Ministero della Transizione Ecologica

Commissione Tecnica di Verifica dell’Impatto Ambientale – VIA e VAS

Parere n. 306 del 11 agosto 2022

Progetto:	<p><i>VIA ex art. 23 del D.Lgs. 152/2006 e Verifica PUT ex D.P.R. 120/2017</i></p> <p><i>Progetto definitivo “MI530 – Ammodernamento della S.S. 42 “del Tonale e della Mendola”. Variante Est di Edolo – Lotto II”.</i></p> <p><i>ID VIP 7757</i></p>
Proponente:	<p><i>ANAS S.P.A</i></p>

Figura 6: Ponte sul Fiume Oglio – Sezione longitudinale

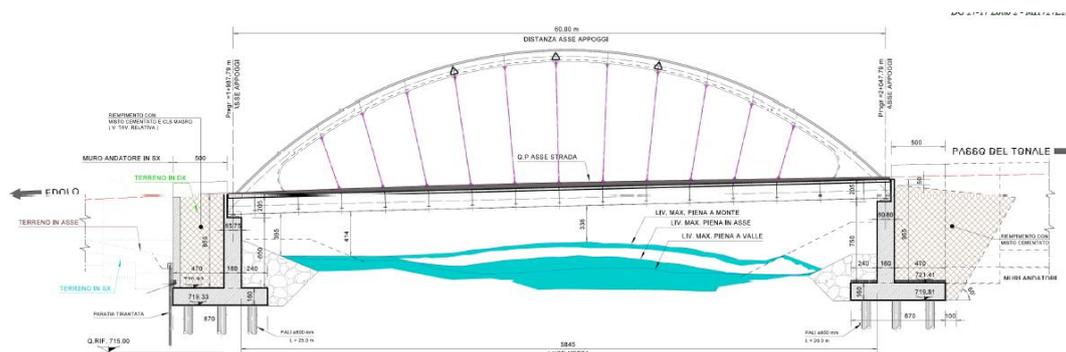
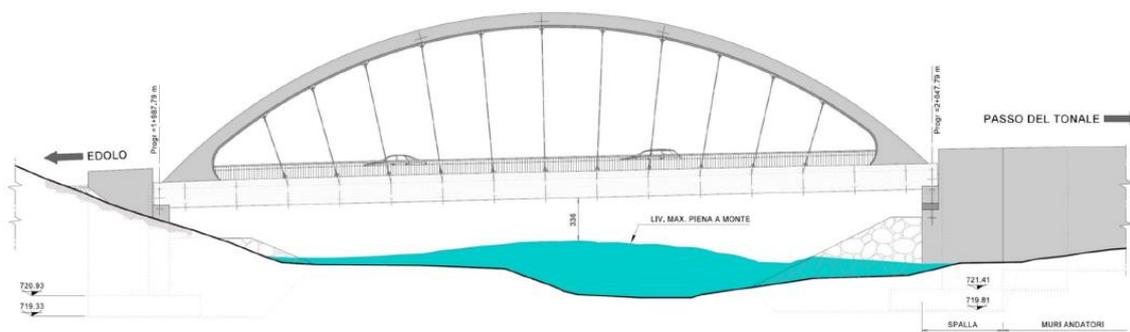
- 2.1.** La conformazione e l'orientamento delle pile di fondazione del ponte sul fiume Oglio in progetto, nonché le relative opere di protezione, determinano una rilevante interferenza con il flusso delle acque con conseguenti importi fenomeni di turbolenza, che espongono manufatti e sponde a processi erosivi e a fenomeni di sedimentazione in alveo. Si chiede, quindi, di valutare soluzioni costruttive alternative atte a garantire un più regolare deflusso delle acque e minore interferenza, eventualmente correggendo l'orientamento delle pile con conseguente parziale arretramento delle stesse;
